PRODUKT	AVD.	GRUPP
P	2	23
BETR.		NR.
Kontaktstycke, luftmassmätare		71
B23F		DATUM
		April 83

Service meddelande

Luftmassmätare, nytt kontaktstycke och ny gummitätning

B23F LH-Jetronic II

137218

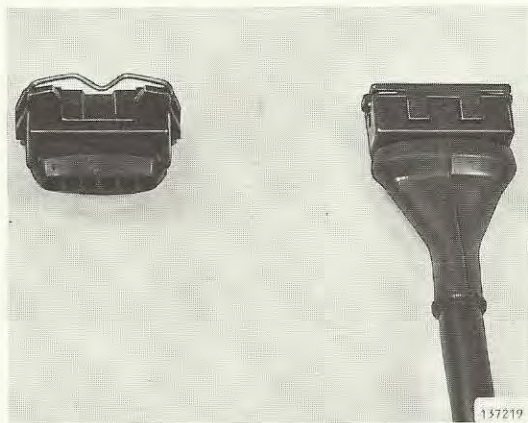
Ett nytt kontaktstycke med "snäpp"-funktion som ger säkrare låsning har införts. Samtidigt infördes ett nytt utf av gummitätning. Det nya utf av tätning har rundare hörn än tid utf och minskar risken för att vatten tränger in i kontaktstycket. Om vatten tränger in stannar inte motorn men motorns prestanda och körbarhet försämras.

Endast nytt utf av tätning, detnr 966 872-4, ska användas vid byte.

På bilar med tidigt utf av kontaktstycke bör tätningen i kontaktstycket bytas till sent utf i samband med verkstadsbesök.
